Lichtprobleme mit Fremddecodern

Mögliche Maßnahmen für (7)7420 Desiro

Mögliche Maßnahmen für (86)7260 Herkules

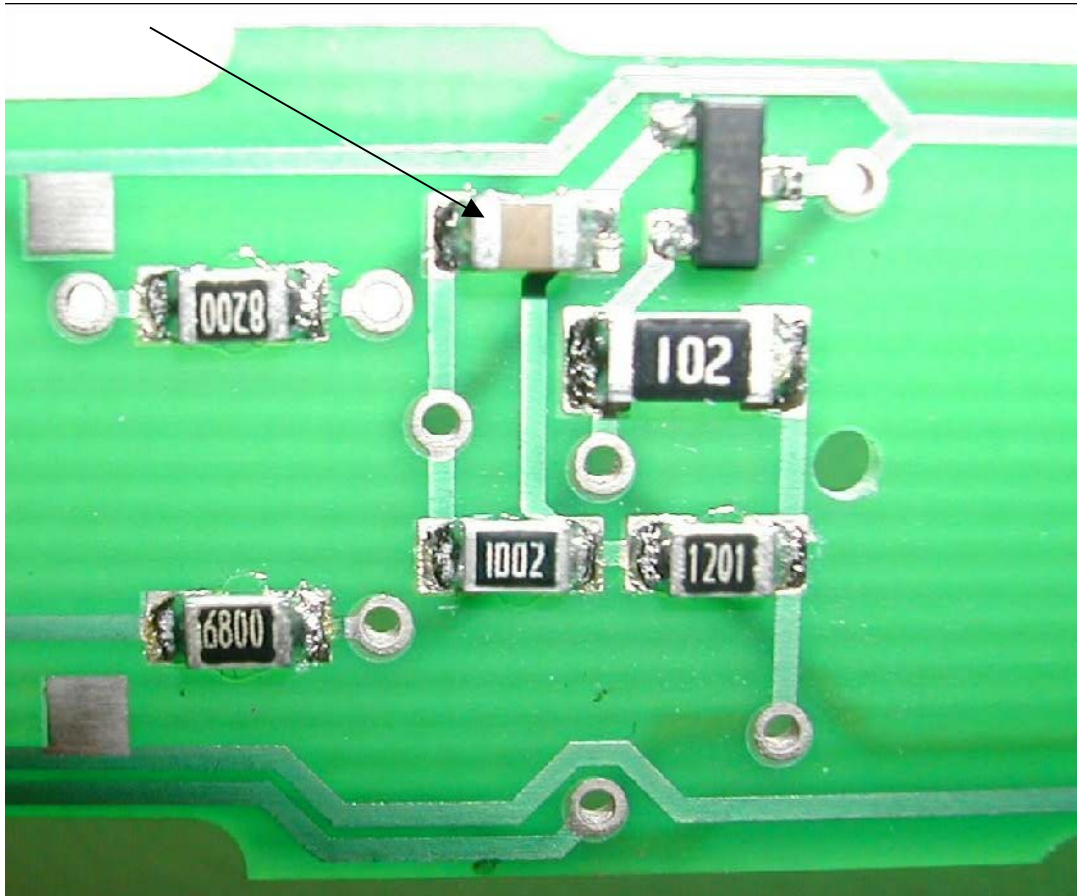
1. Bei Betrieb mit Central Control 2000: Wenn es möglich ist, mit dem Protokoll Selectrix + Lenz DCC zu fahren, wäre keine Änderung am Fahrzeug notwendig. Der Kunde kann dies selbst durchführen.
2. Der im Bild unten gezeigte Kondensator sollte verkleinert werden auf 0,68uF 35V. Notfalls kann er auch ganz entfallen. Dieser Kondensator befindet sich im Steuerwagen (Wagen ohne Motor).

Der Kondensator sollte verkleinert werden auf 0,68uF 35V. Notfalls kann er auch ganz entfallen.

Dieser Kondensator befindet sich im Steuerwagen (Wagen ohne Motor).
